## INFORME DE HITO DE CONTROL N° 3585-2025-CG/GRLIB-SCC

OBRA: "RECUPERACIÓN DE LA HUACA TAKAYNAMO DEL COMPLEJO ARQUEOLÓGICO CHAN CHAN, DISTRITO DE LA ESPERANZA, PROVINCIA DE TRUJILLO, LA LIBERTAD VETAPA – CUI 2281822"

### HITO DE CONTROL N° 4: EJECUCIÓN DE LA OBRA, CUARTA VISITA

Imagen n.º 1: Detalle de sujeción de columna de madera C-1 a dado de concreto

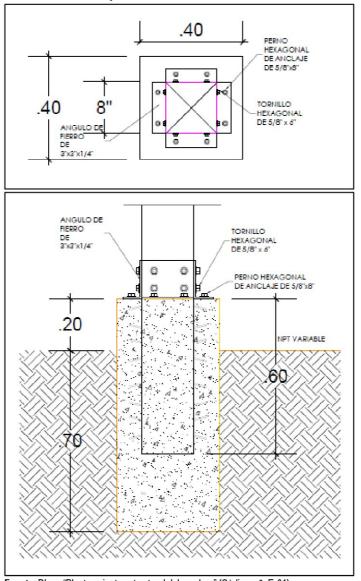
#### 1) Detalle de sujeción de columna de madera a dado de concreto

En el plano "Planteamiento estructural del sendero" (Código n. °: E-01) del expediente técnico aprobado, se estableció el detalle de sujeción de las columnas de madera al dado de concreto, como puede apreciarse en la imagen n.º 1.

no se encuentran fijadas al centro del dado de concreto. Además, en el inicio de la escalera correspondiente al mencionado circuito, se encuentra apoyada sobre tacos de madera, incumpliendo lo señalado en el plano del expediente técnico. Estos hechos pueden apreciarse en las fotografias n.º 11 al n.º 20 del "Acta de inspección física de obra n.º 01-2025-SCCHT-V ETAPA" de 3 de marzo de 2025 y en las fotografías n.º 1 al n.º 8 y n.º 43 al n.º 50 del "Acta de inspección fisica de obra n.º 02-2025-SCCHT-V ETAPA" de 6 de marzo de 2025.

Imagen n.° 3: Corte – 01" Pasarela

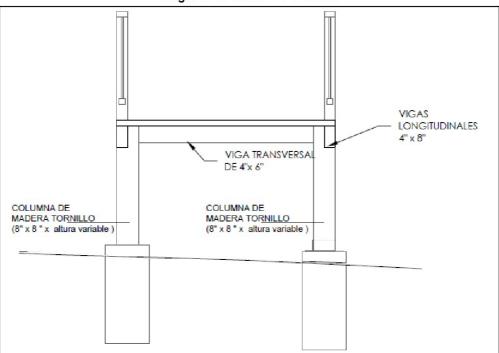
En el plano "Detalle estructural por tramos del sendero - cortes" (Código n.º: E-04) del expediente técnico aprobado, se estableció el corte correspondiente a la pasarela, como puede apreciarse en la **imagen n.º 3**. De la misma manera, en el plano "Detalle constructivos" (Código n.º: D-01), se estableció el corte perteneciente al descanso y pasarela, como puede apreciarse en la **imagen n.º 4**.

Sin embargo, durante la visita a la Obra realizado el 6 de marzo de 2025, se recorrió el nivel inferior de los circuitos, en el cual se apreció que las vigas transversales (4" x 6") no se encuentra junta al entablillado (0,25 m x 2,00 m x 2"), es decir, existe una separación de dos (2) pulgadas; esta situación se presentó como resultado de la modificación ejecutada en la unión de las vigas transversales con las columnas de madera y vigas longitudinales. Además, se constató la existencia de defectos en las vigas, incumpliendo lo señalado en el plano y especificación técnica del expediente técnico.

lmagen n.º 6: Corte típico en pasarela y descansos

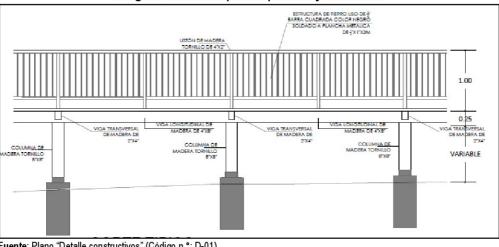
En el plano "Detalle estructural por tramos del sendero - cortes" (Código n.º: E-04) del expediente técnico aprobado, se estableció el corte correspondiente a la pasarela, como puede apreciarse en la **imagen n.º 5**. De la misma manera, en el plano "Detalle constructivos" (Código n.°: D-01), se estableció el corte típico perteneciente en pasarela y descansos, como puede apreciarse en la imagen n.º 6.

De las imágenes n.º 5 y n.º 6, el expediente técnico consideró que los entablillados deben de estar a nivel, es decir, no deben presentar desniveles que dificulten la circulación en la pasarela y descansos, incumpliendo lo señalado en el plano del expediente técnico.

Además, en la especificación técnica de la partida 02.02.01.05 Entablillado de madera tornillo 0.25 x 2.00 x 2", señaló que las superficies de los elementos se entregarán limpias y planas, además que la madera deberá ser de calidad adecuada. Asimismo, en el numeral 2.1.3 de la Norma E.010 "Madera" del Reglamento Nacional de Edificaciones, estableció que debe de evitarse la aparición de defectos que alteren las propiedades mecánicas de la madera. No obstante, durante la visita a la Obra realizado el 6 de marzo de 2025, se apreció la existencia de desniveles entre los entablillados (0,25 m x 2,00 m x 2"), así como defectos en su superficie.

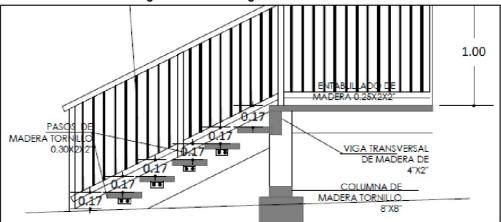
En el plano "Detalle constructivos" (Código n.º: D-01), se estableció el corte longitudinal en escalera 01 y 02 perteneciente al circuito que inicia en la sala de interpretación hacia la huaca y al circuito perimetral de visitas hacia la estancia 01, respectivamente, las cuales se aprecian en las **imágenes n.º 7 y n.º 8**.

De las **imágenes n.º 7 y n.º 8**, el expediente técnico consideró que los pasos de madera tornillo deben un ancho de 30,00 centímetros. Pese a ello, de las mediciones efectuada a los pasos de las escaleras 01 y 02, presentaron una medida de 27,0 a 27,5 centímetros aproximadamente, incumpliendo lo señalado en el plano del expediente técnico. Estos hechos pueden apreciarse en las **fotografías n.º 41, n.º 42, n.º 111 y n.º 112 del "Acta de inspección física de obra n.º 02-2025-SCCHT-V ETAPA" de 6 de marzo de 2025**.
